## Scheda elettronica V9 nuova funzionalità di riarmo dal comando remoto

Da gennaio 2015 sono disponibili le nuove schede elettroniche di controllo V9 per le barriere a lama d'aria della serie PROTER e STORE.

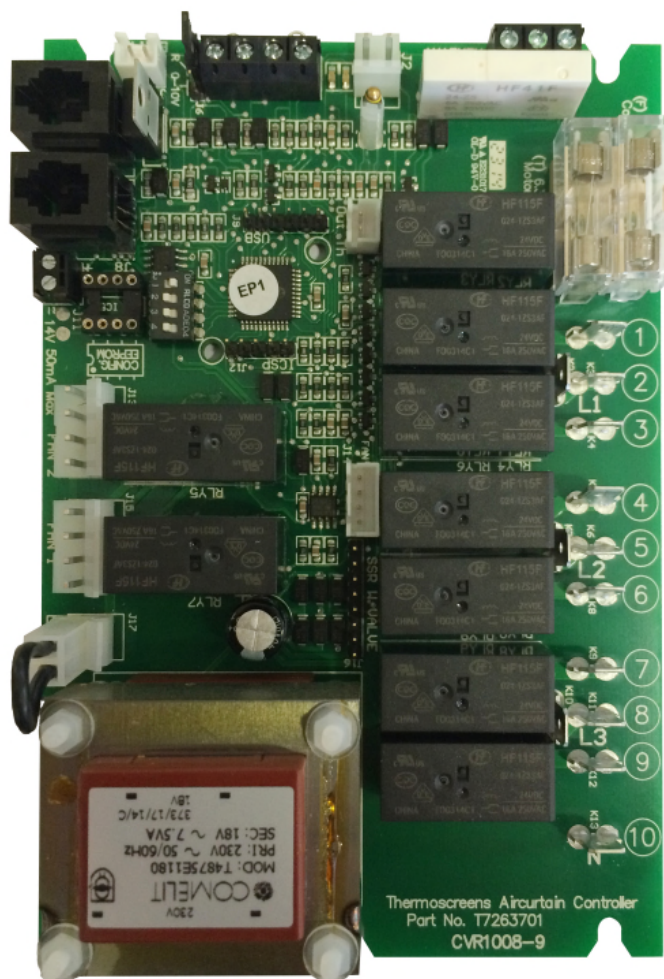
Tra le nuove funzionalità e regolazioni, segnaliamo la possibilità di **effettuare il riarmo dei termostati di sicurezza dal comando remoto senza dover intervenire a bordo macchina.**

La causa più frequente di intervento dei termostati di sicurezza è dovuta ad uno spegnimento errato o accidentale (blackout) della barriere d'aria. Senza alimentazione elettrica la macchina non compie il ciclo di raffreddamento e avvertendo un aumento di temperatura improvviso attiva in via cautelativa il blocco delle resistenze.

**Questa nuova opzione permette al personale del negozio di ripristinare in autonomia il funzionamento completo della lama d'aria in tutti quei casi in cui ci sia stato un errato spegnimento e limita i tempi di non operatività della lama d'aria.**
